**Verslag huishoudelijke elektrische installatie op laagspanning en zeer lage spanning****Algemeen:**

Referentie: 006-20260430-04	Datum controle: 30/04/2026
Keurder: 006

Eigenaar:	-	EAN-code:	541448820057145233
Adres installatie:	Doornboomstraat 3, 2300 - Turnhout	Nummer teller(s):	1sag1105493448
		Distributienetbeheerder installatie:	Fluvius
Datum uitvoering installatie:	<input type="checkbox"/> Vóór 01/10/1981 <input checked="" type="checkbox"/> Tussen 01/10/1981 en 01/06/2020 <input type="checkbox"/> Vanaf 01/06/2020		
Type:	<input checked="" type="checkbox"/> Woonenheid <input type="checkbox"/> Niet-huishoudelijk <input type="checkbox"/> PV <input type="checkbox"/> Batterij <input type="checkbox"/> Laadpaal

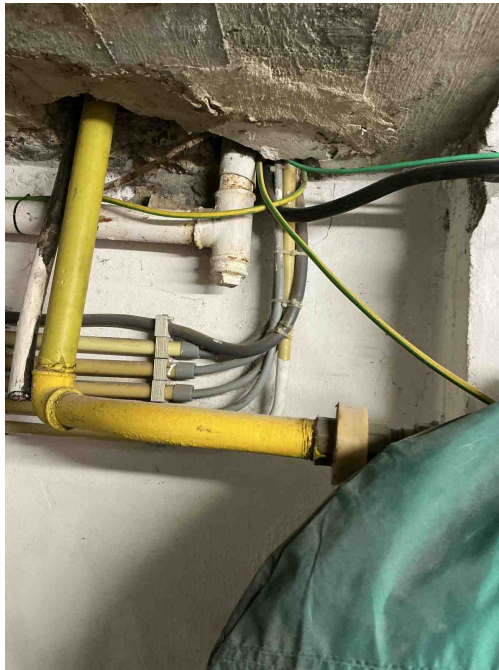
Hoofdequipotentiale zonder eindaderhuls.
Opmerking: Kelder

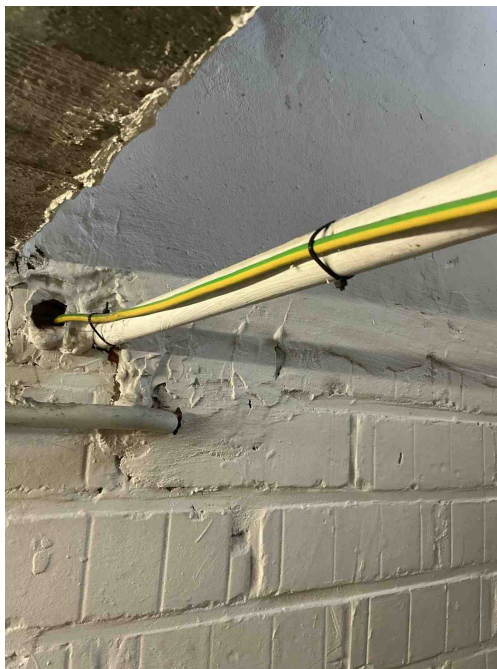
C24 - De afstand tussen de elektrische leiding(en) en niet elektrische leiding(en) is onvoldoende (Boek 1: 5.2.8).
Opmerking: Kelder

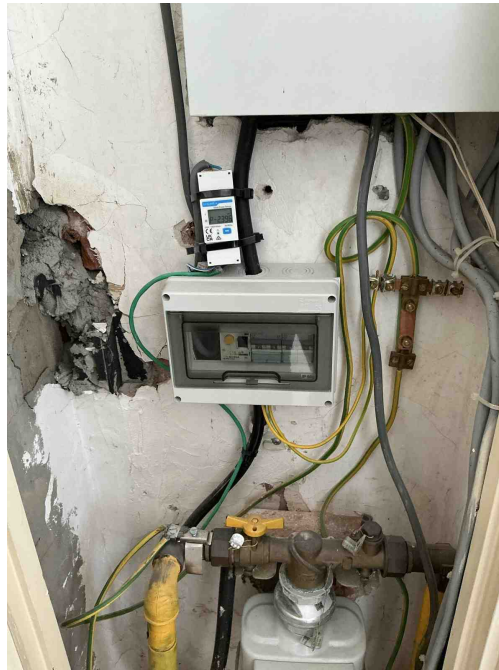
C13 - Onvoldoende bevestiging van de leiding(en) (Boek 1: 5.2.9.5).
Opmerking: Kelder

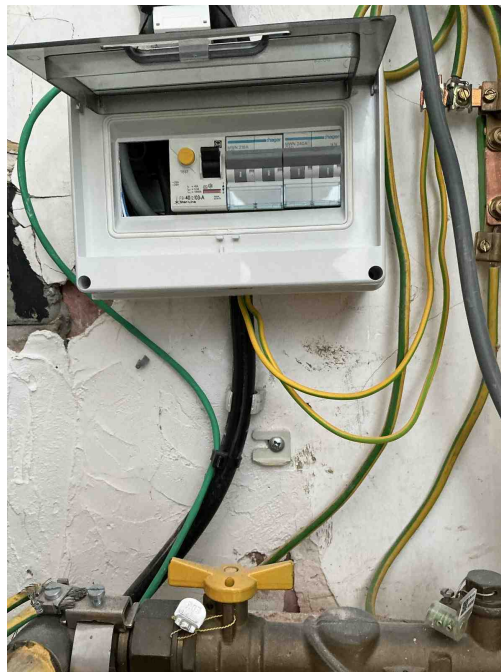
D25 - De verbindinginstallaties en/of de beveiligingstoestellen (veiligheden, vermogensschakelaars, differentieelstroombeveiligingsinrichtingen...) moeten op steunpanelen gegroepeerd en gemonteerd zijn in één of meer schakel- en verdeelborden. (Boek 1: 5.3.5.1)

Opmerking: Meetmodule pv

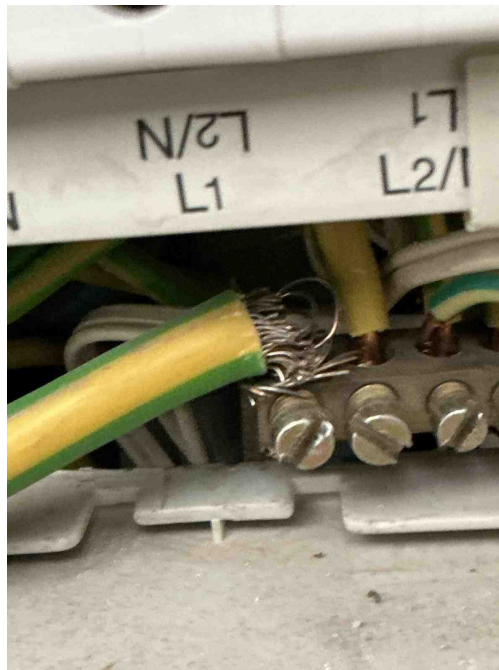
B04 - De aanduiding van de kringen, klemmen en/of schakelapparatuur ontbreekt, is onjuist of is onvolledig (Boek 1: 3.1.3.1/5.1.6.1).
Opmerking: Bord2

B06 - Het elektrisch verdeelbord heeft niet de minimale beschermingsgraad IPXX-B in een gewone ruimte (Boek 1: 4.2.2.3).
Opmerking: Bord2

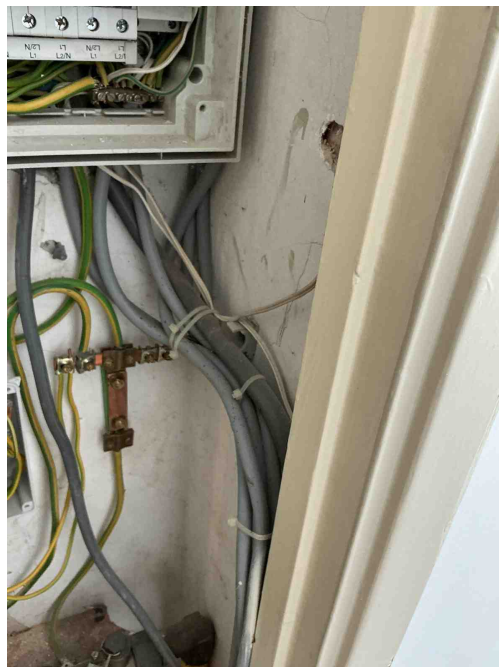
T23 - Het elektrisch materiaal is beschadigd. (Boek 1: 1.4.1.3).
Opmerking: Hoofdbeschermingsgeleider

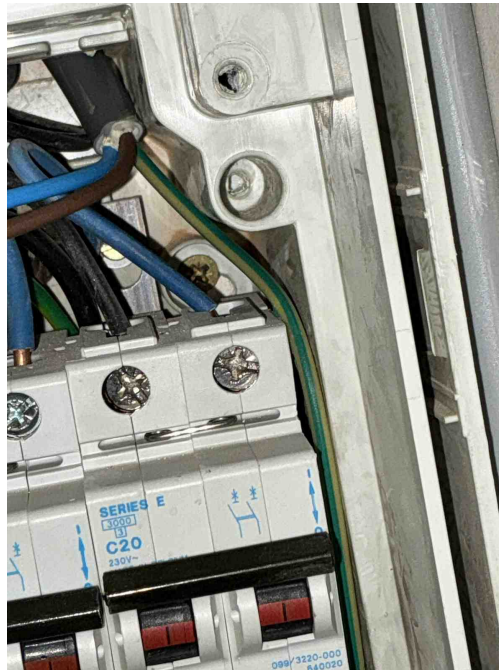
C27 - Het gebruik van geleiders van het type VTLmB (côte-à-côte) is niet toegestaan (Boek 1: 1.4.2.1).
Opmerking: Onder bord2

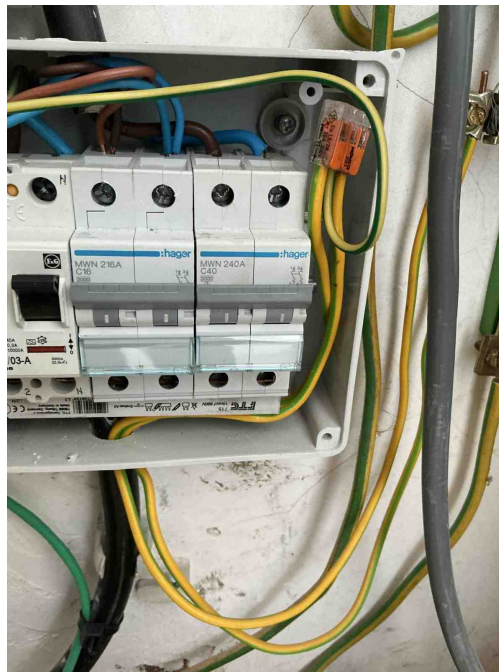
T21 - Het elektrisch materieel is niet geplaatst volgens de voorschriften van de fabrikant/ regels van goed vakmanschap . (Boek 1: 1.4.1.3)

Opmerking: Schroeven bord1 en bord2

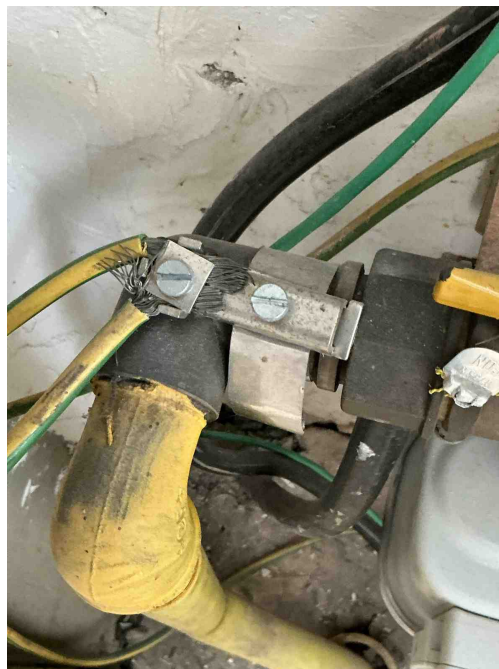
T21 - Het elektrisch materieel is niet geplaatst volgens de voorschriften van de fabrikant/ regels van goed vakmanschap . (Boek 1: 1.4.1.3)

Opmerking: Schroeven bord1 en bord2

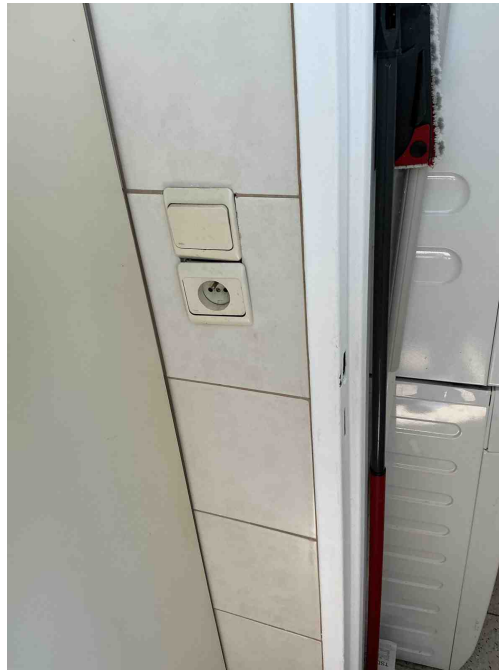
E04 - De continuïteit van de (hoofd)equipotentiale verbindingen is niet gegarandeerd (Boek 1: 5.4.4.1 / 5.4.4.2).

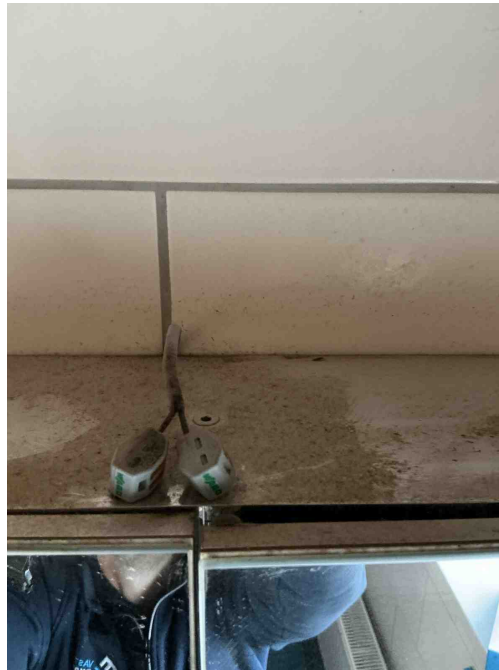
T10 - Bepaalde contactdozen en/of schakelaars zijn niet degelijk bevestigd (Boek 1: 1.4.1.3).
Opmerking: Keuken

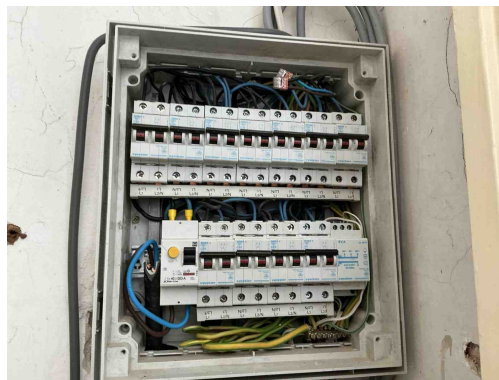
C26 - De verbindingen zijn niet gebeurd in borden, in aftakdozen, aan de klemmen van contactdozen, schakelaars of in de verlichtingstoestellen (Boek 1: 5.2.6.1).

Opmerking: Badkamermeubel
